**Město Hodonín****DODATEK Č. 1 KE SMLouvĚ O DíLO**

**„Hodonín, Výhon – stezka pro chodce
a cyklisty a veřejné osvětlení“****1. SMLUVNÍ STRANY****Objednatel:**

ZMĚNOVÝ LIST

„Sanace a řezání dlažby“

5	Informativní fotografie z průběhu realizace stavby v době konání 1. KD:

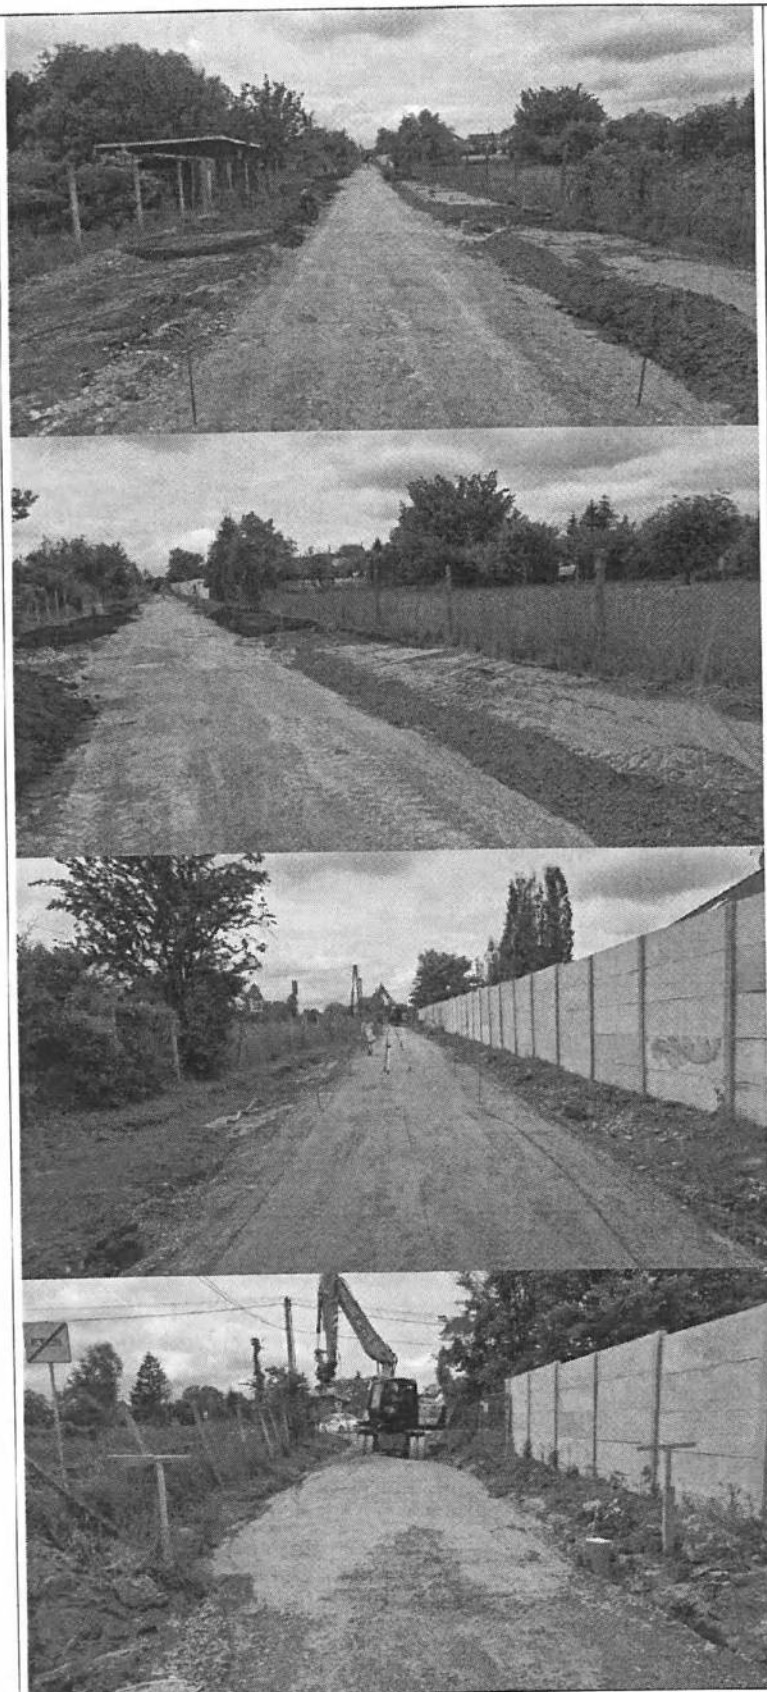
Bod	Informace, úkoly, požadavky a závěry z kontrolních dnů	Odpovídá, termín	Stav úkolu
1	- Předání staveniště se uskutečnilo dne 12.10.2022. Z předání byl vyhotoven samostatný zápis. - Dne 17.10.2022 oznámil zhotovitel stavebníkovi a TDS, že narazil na překážku, která brání pokračování provádění díla, a to zjištěním nezhuťněného zásypu rýh při stavbě splaškové a dešťové kanalizace, které jsou situovány pod konstrukcí stezky pro chodce a cyklisty (C9). TDS na to reagoval dne 18.10.2022 zápisem do stavebního deníku, kde konstatuje, že informaci bere na vědomí a že zhotoviteli ve spolupráci se stavebníkem oznámí další postup. - Dne 18.10.2022 zapsal do stavebního deníku, že souhlasí s přerušením prací. A dále uvádí, že o dalším postupu bude zhotovitele informovat. - V následujícím období zajistil stavebník provedení průkazných zkoušek kvality zhutnění zásypu rýh kanalizací. Z provedených 9 zkoušek žádná nevyhověla. Zhotovitel kanalizace nakonec zajistil, aby zásyp kanalizací byl vytěžen a znovu vhodnou	Informace

zeminou řádně po vrstvách zasypán a po vrstvách zhutněn. 5. Dne 9.5.2023 stavebník zápisem do stavebního deníku vyzval zhotovitele k pokračování prací na díle. 6. Dne 11.5.2023 obnovil zhotovitel práce na stavbě.		
2	Zhotovitel dodá TDS: 1. Harmonogram stavby; 2. Kontrolní a zkušební plán; 4. Pracovní a technologické postupy provádění stavebních prací; 5. Protokoly o vytýčení inženýrských sítí; 6. Protokol o vytýčení stavby; 7. Smlouvu o záchranném archeologickém průzkumu. Zhotovitel zajistí umístění cedulí „STAVBA POVOLENA“ na všech vjezdech na staveniště + na stavební buňku (1 kus). Výtisk cedule předal stavebník.	do příštího KD do příštího KD do příštího KD do příštího KD do příštího KD do příštího KD	Splněno
3	Stavebník dodá TDS: 1. Stavební povolení; 2. Smlouvu o dílo na provádění realizaci stavby; 3. Kompletní výtisk projektové dokumentace pro provádění stavby.		Splněno
4	Zhotovitel provedl sanaci/opravu původního zásypu splaškové a dešťové kanalizaci. Toto není součástí stavby, ale bez sanace nemohla být stavba zahájena a z toho důvodu došlo k podstatnému zdržení zahájení stavby. Sanace zásypů rýh z velké části zasáhla do půdorysu stavby stezky C9. Zhotovitel provedl statické zatěžovací zkoušky na zásypu i mimo něj. SZZ mimo zásyp nebyly vyhovující, zj. poměr mezi Edef,2 a Edef,1. Proto bylo dohodnuto, že bude provedena sanace zemní pláně mimo zásyp rýh pro kanalizace. Sanace byla provedena podle PD – výměnou zeminy v aktivní zóně za štěrkodrtí frakce 0/63. SZZ na sanaci dodal zhotovitel na dnešním KD. Všechny zkoušky jsou vyhovující. Vzhledem k rozsahu sanace rýh nemohla být zhotovena sanace zemní pláně v celém rozsahu. Proto zhotovitel odečte plochu sanace rýh pod stezkou od sanace zemní pláně. Tento odpočet bude součástí změnového listu ZL č. 1. Tímto TDS vyzývá zhotovitele, aby zahájil práce na zpracování změnového listu č. 1. Začátkem tohoto týdne byla provedena pokládka 1. konstrukční vrstvy z ŠD 0/32. Pochůzkou po této vrstvě bylo zjištěno, že je pocitově měkká. TDS doporučuje počkat na vyschnutí této vrstvy nebo její výměnu za suchou – nezahliněnou ŠD 0/32. Dle sdělení zhotovitele byla tato vrstva vyměna po KD. Zhotovitel dodá SZZ na 1. k-ční vrstvě do příštího KD, případně dříve – před pokládkou obrubníků a SC C8/10.	Informace ihned ihned	Trvá Splněno

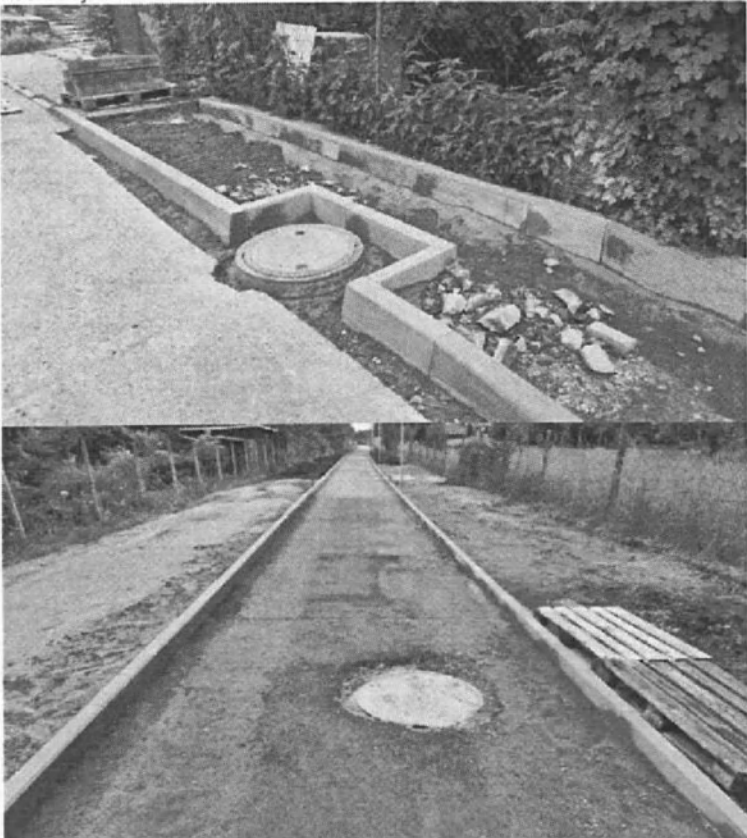
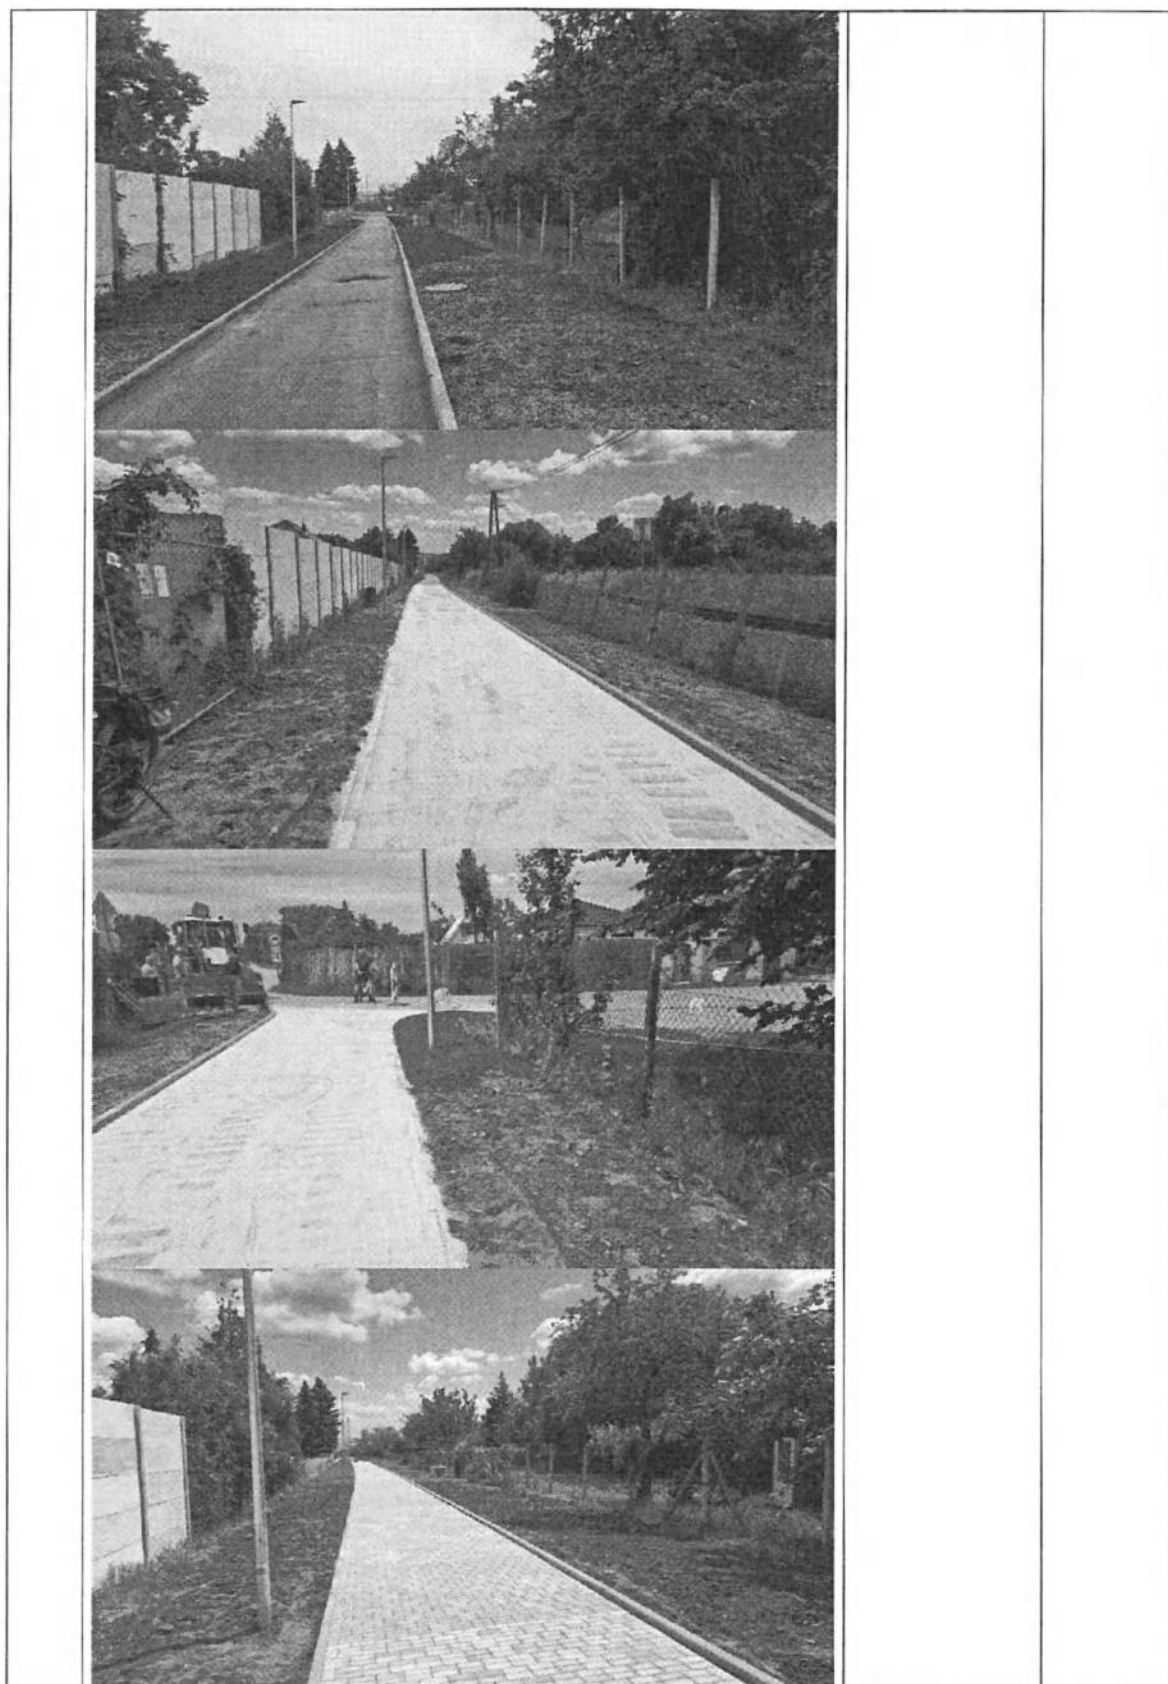
- je provedena konstrukční vrstva z SC C8/10 (KSC I);

– jsou výškově upraveny revizní kanalizační šachty; – v části trasy – na konci úpravy byla zahájena pokládka dlažby, způsob kladení dlažby odsouhlasil objednatel stavby a TDS zápisem do stavebního deníku. Odsouhlasený způsob kladení dlažby má za následek méněpráce – poř. č.v rozpočtu 53: <table border="1" data-bbox="284 387 1027 421"> <tr> <td>53</td><td>596291113R00</td><td>Řezání zámkové dlažby tl. 80 mm</td><td>m</td></tr> </table> Tyto méně práce (část množství, které nebylo provedeno) budou vyčísleny a zařazeny do ZL č. 1 – jsou osazeny stožáry VO, je uložen kabel VO. V nadcházejícím období bude zhotovena pokládka dlažby v hlavní trase i na navazujícím chodníku na začátku úpravy, dále budou provedeny úpravy podél stezky – doplněna zemina a rozprostřena ornice. TDS požaduje věnovat velkou péči dořezům dlažby, zj. kolem poklopů revizních kanalizačních šachet. Dne 13.06.2023 proběhla kontrolní prohlídka stavby za účasti zástupce zhotovitele, objednatele a TDS. Na této prohlídce byly zhotoviteli sděleny připomínky a požadavky na provádění prací. Zde bylo dohodnuto, že stavby bude dokončena do 30.6.2023 a na tento den bylo dohodnuto předání/převzetí stavby. K předání/převzetí stavby zhotovitel připraví veškeré doklady a dokumenty vyplývající ze smlouvy o dílo. Dále připraví koncept zápisu o předání stavby.	53	596291113R00	Řezání zámkové dlažby tl. 80 mm	m	30.06.2023	Trvá
53	596291113R00	Řezání zámkové dlažby tl. 80 mm	m				
7	Informativní fotografie z průběhu realizace stavby v době konání 2. KD a následujícím období:

Protokol: 3023074P14 z 15. května 2023

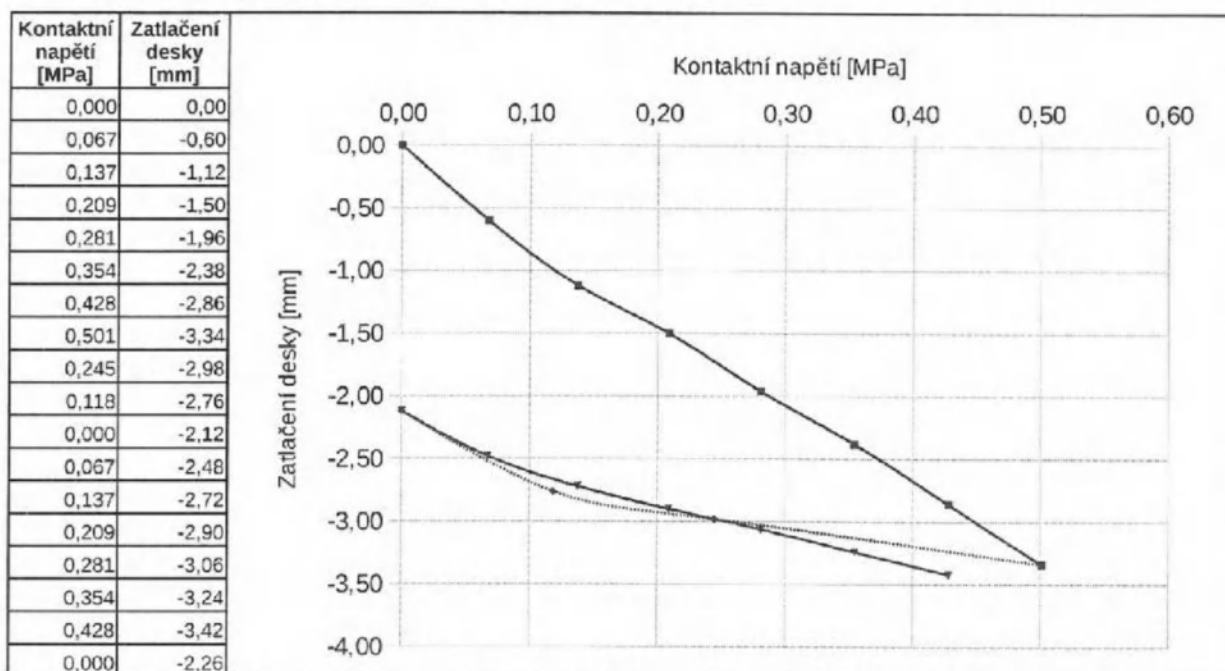
ČSN 73 6133 tab. 11 předepisuje pro pláň nejmenší hodnotu únosnosti vyjádřenou modulem přetvárnosti z druhého zatěžovacího cyklu $E_{def2} = 45 \text{ MPa}$ pro podloží PIII, pokud není dokumentací stavby stanoveno jinak. ČSN 73 6133 v tabulce 10a i 10b předepisuje pro pláň míru zhuštění nejméně 100 % PS. Tato hodnota odpovídá podle ČSN 72 1006 tabulka E.2 poměru zhuštění $E_{def2}/E_{def1} \leq 2,3$ pro štěrky a pisky zařazené jako GW, GP, G-F, SW SP a S-F. Zjištěná hodnota modulu přetvárnosti z druhého zatěžovacího cyklu $E_{def2} = 78,3 \text{ MPa}$ vyhovuje výše uvedené podmínce. Hodnota poměru zhuštění $E_{def2}/E_{def1} = 2,16$ vyhovuje.

Protokol: 3023074P16 z 15. května 2023

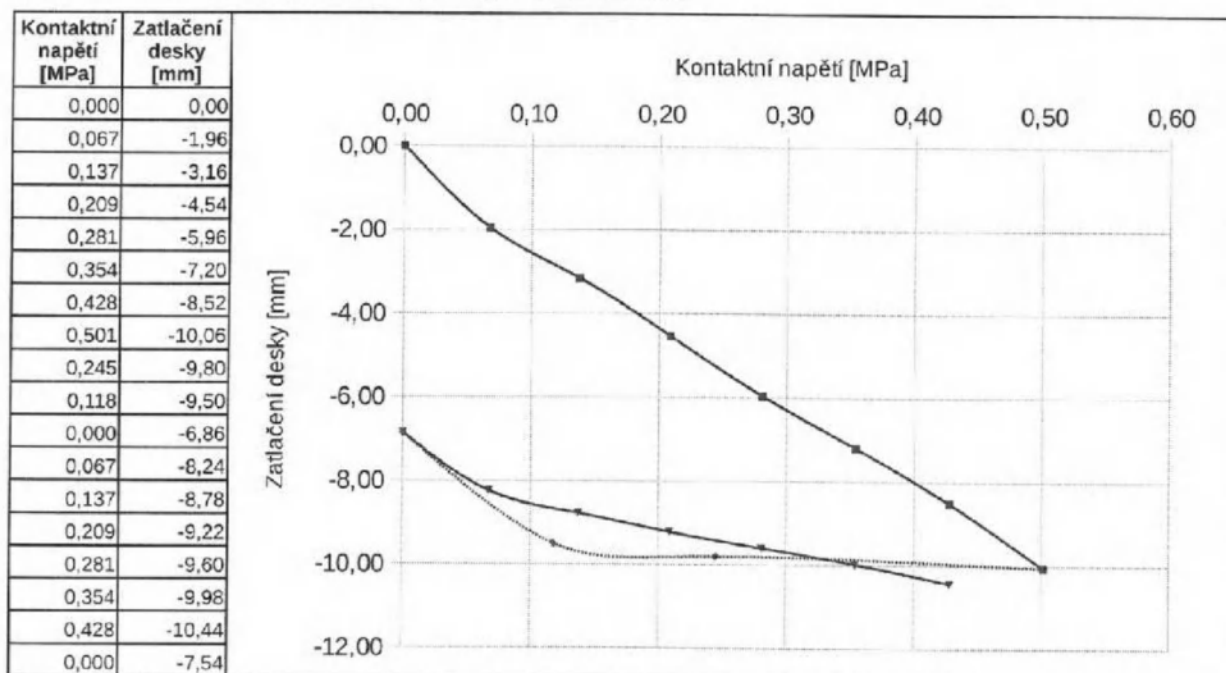
ČSN 73 6133 tab. 11 předepisuje pro pláň nejmenší hodnotu únosnosti vyjádřenou modulem přetvárnosti z druhého zatěžovacího cyklu $E_{def2} = 45 \text{ MPa}$ pro podloží PIII, pokud není dokumentací stavby stanoveno jinak. Zjištěná hodnota modulu přetvárnosti z druhého zatěžovacího cyklu $E_{def2} = 30,1 \text{ MPa}$ nevyhovuje výše uvedené podmínce. Hodnota poměru zhutnění $E_{def2}/E_{def1} = 2,47$.

Protokol: 3023074P06 z 15. května 2023

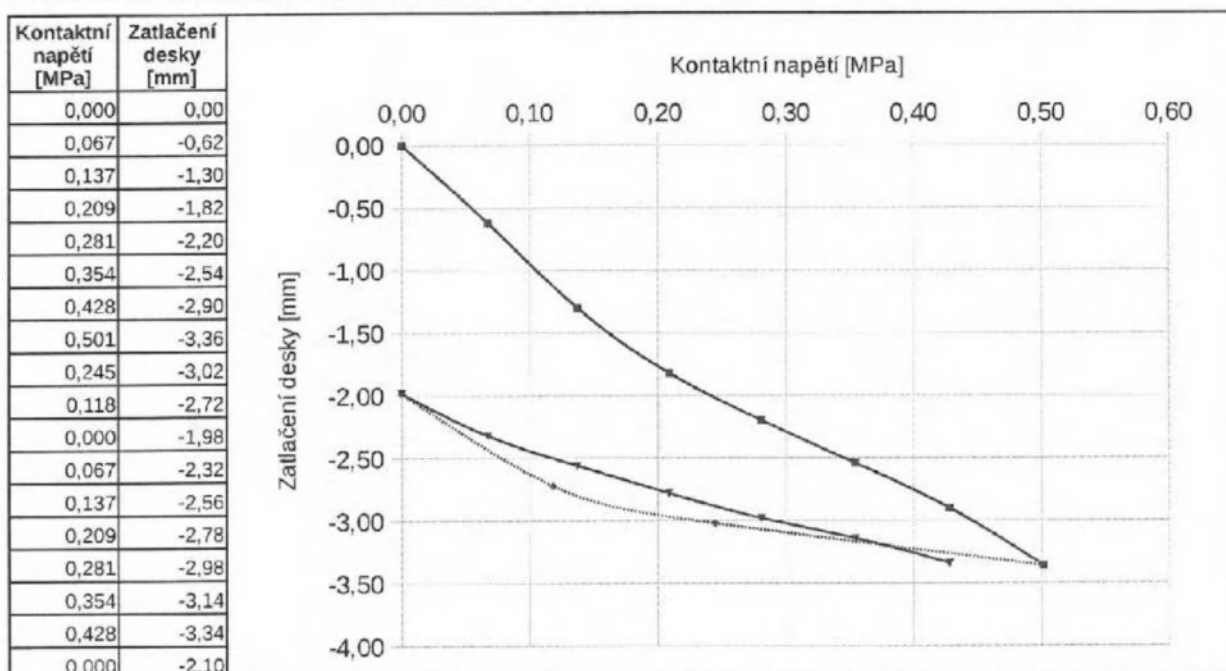
Zjištěná hodnota modulu přetvárnosti z druhého zatěžovacího cyklu $E_{def2} = 73,5 \text{ MPa}$. Zjištěný poměr hutnění $E_{def2}/E_{def1} = 2,06$.

Protokol: 3023074P11 z 15. května 2023

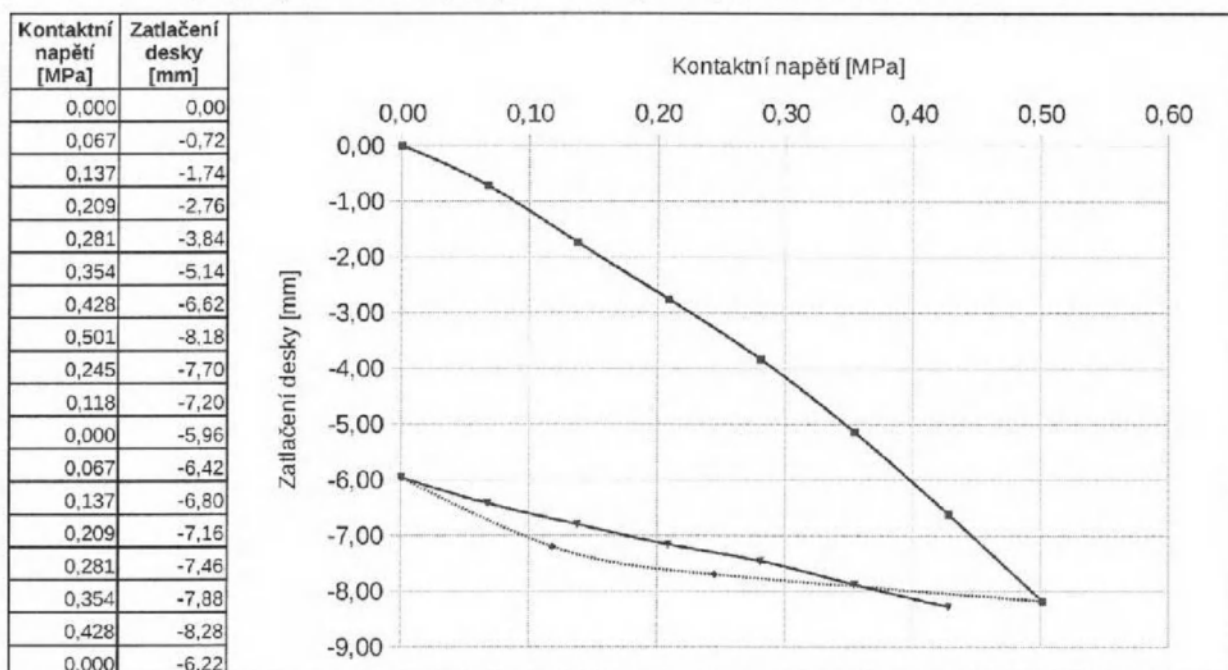
Zjištěná hodnota modulu přetvárnosti z druhého zatěžovacího cyklu $E_{def,2} = 42,7 \text{ MPa}$. Zjištěný poměr hutnění $E_{def,2}/E_{def,1} = 3,09$.
